## パネルスルー端子台 WGK シリーズの品番変更のお知らせ

この度、パネルスルー端子台 WGK シリーズの品番および型式を変更させていただく事となりました。  
このたびの変更による電氣的仕様および外形寸法などの変更はありませんが、ご注文時に必要な品番が変更となっております。

### WGK 10 & WGK 10/Z

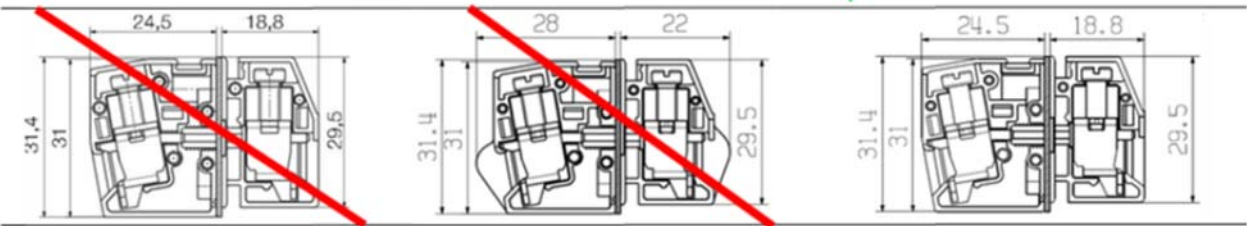
従来製品(旧品番/旧型式)		デザイン変更		デザインを戻した製品(新品番/新型式)	
旧品番	旧型式	品番	型式	新品番	新型式
<del>1250880000</del>	<del>WGK 10 SW</del>	<del>2020330000</del>	<del>WGK 10 BK BX</del>	2439470000	WGK 10 BK BX
<del>1250890000</del>	<del>WGK 10/Z SW</del>	<del>2020200000</del>	<del>WGK 10/Z BK BX</del>	2439460000	WGK 10/Z BK BX
<del>1936510000</del>	<del>WGK 10</del>	<del>2019210000</del>	<del>WGK 10 GY BX</del>	2439390000	WGK 10 GY BX
<del>1936530000</del>	<del>WGK 10/Z</del>	<del>2020020000</del>	<del>WGK 10/Z GY BX</del>	2439410000	WGK 10/Z GY BX
<del>1936500000</del>	<del>WGK 10 GN/YE</del>	<del>2019780000</del>	<del>WGK 10 GN/YE BX</del>	2439380000	WGK 10 GN/YE BX
<del>1936520000</del>	<del>WGK 10/Z GN/YE</del>	<del>2019980000</del>	<del>WGK 10/Z GN/YE BX</del>	2439400000	WGK 10/Z GN/YE BX
<del>1504740000</del>	<del>WGK 10/Z SW P</del>	<del>2020580000</del>	<del>WGK 10/Z BK P BX</del>	2439480000	WGK 10/Z BK P BX
<del>1529870000</del>	<del>WGK 10/Z GN/YE P</del>	<del>2019220000</del>	<del>WGK 10/Z GN/YE P BX</del>	2439490000	WGK 10/Z GN/YE P BX

### WGK 16 & WGK 16/Z

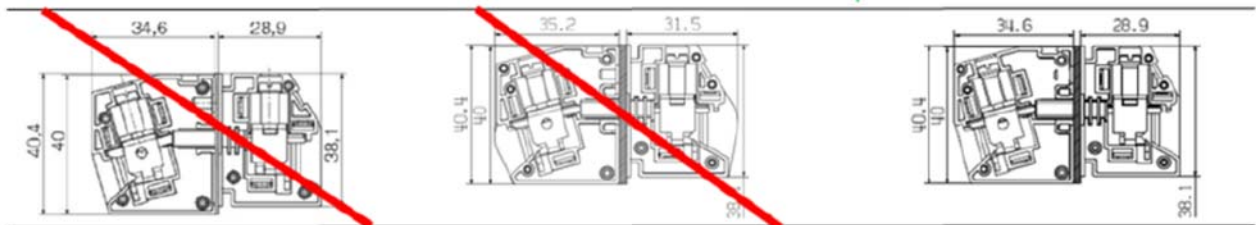
従来製品(旧品番/旧型式)		デザイン変更		デザインを戻した製品(新品番/新型式)	
旧品番	旧型式	品番	型式	新品番	新型式
<del>1250860000</del>	<del>WGK 16 SW</del>	<del>2105970000</del>	<del>WGK 16 BK BX</del>	2440590000	WGK 16 BK BX
<del>1250870000</del>	<del>WGK 16/Z SW</del>	<del>2106660000</del>	<del>WGK 16/Z BK BX</del>	2440600000	WGK 16/Z BK BX
<del>1936810000</del>	<del>WGK 16</del>	<del>2104610000</del>	<del>WGK 16 GY BX</del>	2440560000	WGK 16 GY BX
<del>1936830000</del>	<del>WGK 16/Z</del>	<del>2105580000</del>	<del>WGK 16/Z GY BX</del>	2440580000	WGK 16/Z GY BX
<del>1936760000</del>	<del>WGK 16 GN/YE</del>	<del>2104600000</del>	<del>WGK 16 GN/YE BX</del>	2439600000	WGK 16 GN/YE BX
<del>1936820000</del>	<del>WGK 16/Z GN/YE</del>	<del>2104620000</del>	<del>WGK 16/Z GN/YE BX</del>	2440570000	WGK 16/Z GN/YE BX

### WGK 16 VP & WGK 16 VP/Z

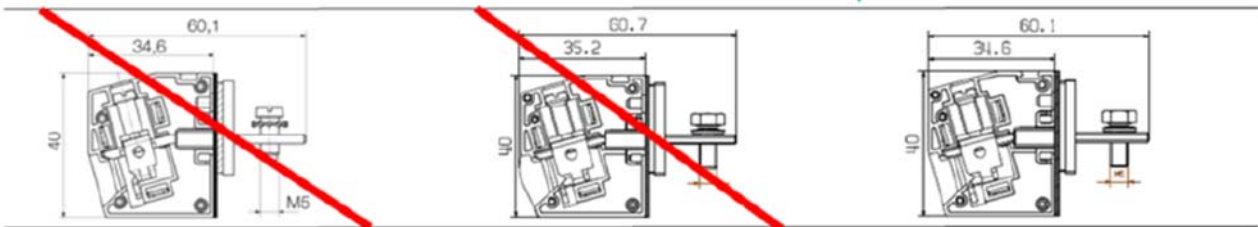
従来製品(旧品番/旧型式)		デザイン変更		デザインを戻した製品(新品番/新型式)	
旧品番	旧型式	品番	型式	新品番	新型式
<del>1250820000</del>	<del>WGK 16 VP SW</del>	<del>2106720000</del>	<del>WGK 16 VP BK BX</del>	2440660000	WGK 16 VP BK BX
<del>1250830000</del>	<del>WGK 16 VP/Z SW</del>	<del>2107000000</del>	<del>WGK 16 VP/Z BK BX</del>	2440710000	WGK 16 VP/Z BK BX
<del>1936780000</del>	<del>WGK 16 VP</del>	<del>2106680000</del>	<del>WGK 16 VP GY BX</del>	2440620000	WGK 16 VP GY BX
<del>1936800000</del>	<del>WGK 16 VP/Z</del>	<del>2106700000</del>	<del>WGK 16 VP/Z GY BX</del>	2440640000	WGK 16 VP/Z GY BX
<del>1936770000</del>	<del>WGK 16 VP GN/YE</del>	<del>2106670000</del>	<del>WGK 16 VP GN/YE BX</del>	2440610000	WGK 16 VP GN/YE BX
<del>1936790000</del>	<del>WGK 16 VP/Z GN/YE</del>	<del>2106690000</del>	<del>WGK 16 VP/Z GN/YE BX</del>	2440630000	WGK 16 VP/Z GN/YE BX
<del>1229830000</del>	<del>WGK 16 VP BLOCK</del>	<del>2106820000</del>	<del>WGK 16 VP BLOCK BX</del>	2440680000	WGK 16 VP BLOCK GY BX

### WGK 25 & WGK 25/Z

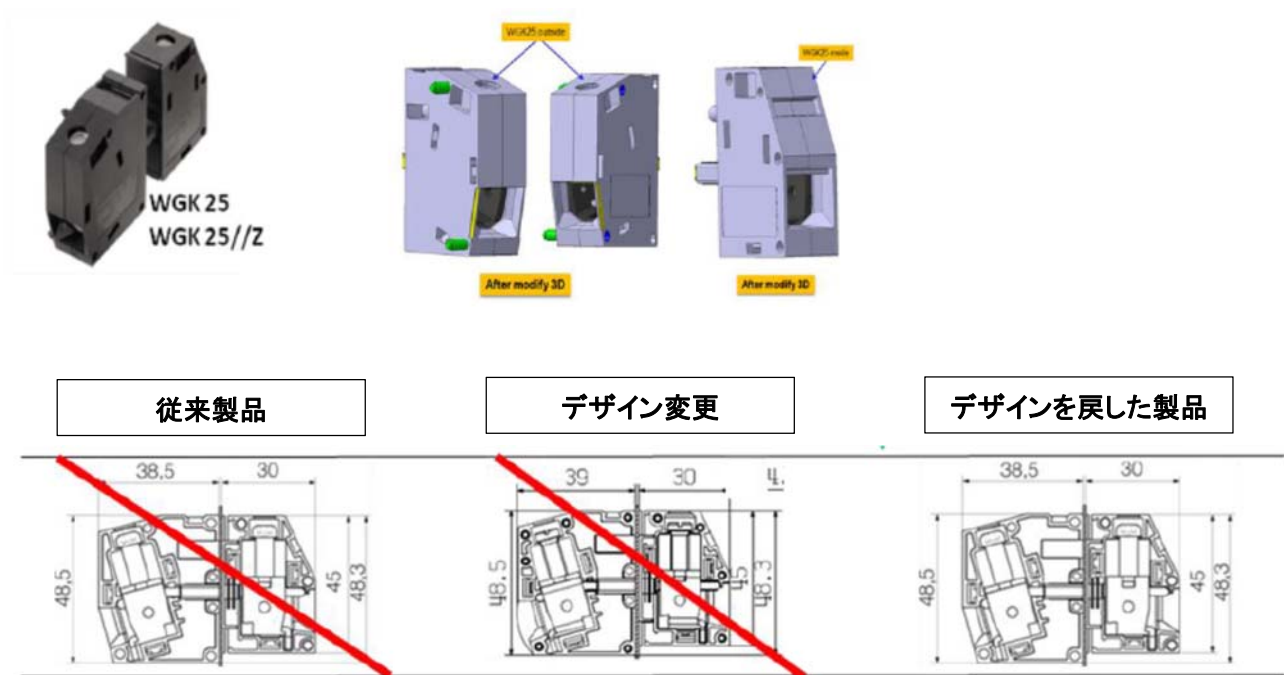
従来製品(旧品番/旧型式)		デザイン変更		デザインを戻した製品(新品番/新型式)	
旧品番	旧型式	品番	型式	新品番	新型式
<del>1250790000</del>	<del>WGK 25 SW</del>	<del>2225170000</del>	<del>WGK 25 BK BX</del>	2444670000	WGK 25 BK BX
<del>1250810000</del>	<del>WGK 25/Z SW</del>	<del>2228960000</del>	<del>WGK 25/Z BK BX</del>	2444680000	WGK 25/Z BK BX
<del>1936850000</del>	<del>WGK 25</del>	<del>2224580000</del>	<del>WGK 25 GY BX</del>	2444660000	WGK 25 GY BX
<del>1936910000</del>	<del>WGK 25/Z</del>	<del>2221360000</del>	<del>WGK 25/Z GY BX</del>	2444300000	WGK 25/Z GY BX
<del>1936840000</del>	<del>WGK 25 GN/YE</del>	<del>2222370000</del>	<del>WGK 25 GN/YE BX</del>	2444650000	WGK 25 GN/YE BX
<del>1936900000</del>	<del>WGK 25/Z GN/YE</del>	<del>2221650000</del>	<del>WGK 25/Z GN/YE BX</del>	2444640000	WGK 25/Z GN/YE BX
<del>1526050000</del>	<del>WGK 25 BLOCK 5 POLE</del>	<del>2231070000</del>	<del>WGK 25 BLOCK 5 POLE BX</del>	2444690000	WGK 25 BLOCK 5 POLE BX

### WGK 25 VP & WGK 25 VP/Z

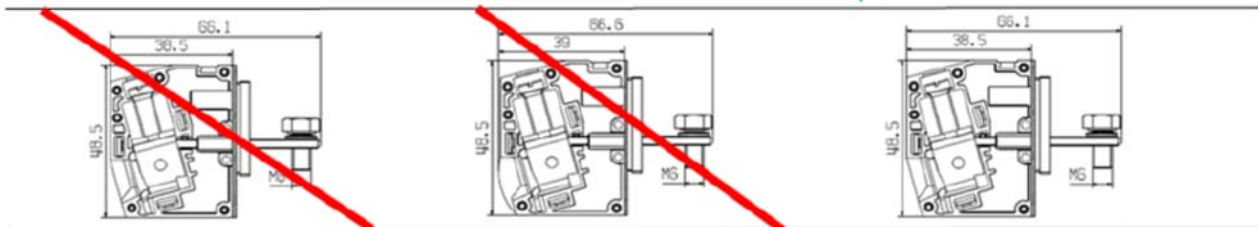
従来製品(旧品番/旧型式)		デザイン変更		デザインを戻した製品(新品番/新型式)	
旧品番	旧型式	品番	型式	新品番	新型式
<del>1250750000</del>	<del>WGK 25 VP SW</del>	<del>2244130000</del>	<del>WGK 25 VP BK BX</del>	2444800000	WGK 25 VP BK BX
<del>1250760000</del>	<del>WGK 25 VP/Z SW</del>	<del>2242750000</del>	<del>WGK 25 VP/Z BK BX</del>	2444790000	WGK 25 VP/Z BK BX
<del>1936870000</del>	<del>WGK 25 VP</del>	<del>2231100000</del>	<del>WGK 25 VP GY BX</del>	2444710000	WGK 25 VP GY BX
<del>1936890000</del>	<del>WGK 25 VP/Z</del>	<del>2232770000</del>	<del>WGK 25 VP/Z GY BX</del>	2444730000	WGK 25 VP/Z GY BX
<del>1936860000</del>	<del>WGK 25 VP GN/YE</del>	<del>2231090000</del>	<del>WGK 25 VP GN/YE BX</del>	2444700000	WGK 25 VP GN/YE BX
<del>1936880000</del>	<del>WGK 25 VP/Z GN/YE</del>	<del>2232530000</del>	<del>WGK 25 VP/Z GN/YE BX</del>	2444720000	WGK 25 VP/Z GN/YE BX
<del>1225720000</del>	<del>WGK 25 VP TXSC</del>	<del>2236420000</del>	<del>WGK 25 VP TXSC BX</del>	2444760000	WGK 25 VP TXSC BX

### WGKV 25 & WGKV 25/Z

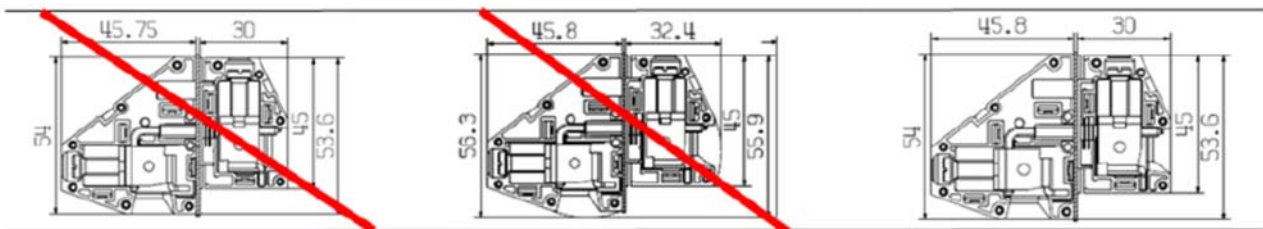
従来製品(旧品番/旧型式)		デザイン変更		デザインを戻した製品(新品番/新型式)	
旧品番	旧型式	品番	型式	新品番	新型式
<del>1250770000</del>	<del>WGKV 25 SW</del>	<del>2247310000</del>	<del>WGKV 25 BK BX</del>	2444840000	WGKV 25 BK BX
<del>1250780000</del>	<del>WGKV 25/Z SW</del>	<del>2247300000</del>	<del>WGKV 25/Z BK BX</del>	2444870000	WGKV 25/Z BK BX
<del>1934070000</del>	<del>WGKV 25</del>	<del>2245750000</del>	<del>WGKV 25 GY BX</del>	2444820000	WGKV 25 GY BX
<del>1936750000</del>	<del>WGKV 25/Z</del>	<del>2249400000</del>	<del>WGKV 25/Z GY BX</del>	2444860000	WGKV 25/Z GY BX
<del>1936720000</del>	<del>WGKV 25 GN/YE</del>	<del>2246700000</del>	<del>WGKV 25 GN/YE BX</del>	2444830000	WGKV 25 GN/YE BX
<del>1936740000</del>	<del>WGKV 25/Z GN/YE</del>	<del>2245320000</del>	<del>WGKV 25/Z GN/YE BX</del>	2444810000	WGKV 25/Z GN/YE BX
<del>1242240000</del>	<del>WGKV 25 CS</del>	<del>2248240000</del>	<del>WGKV 25 CS BX</del>	2444850000	WGKV 25 CS BX
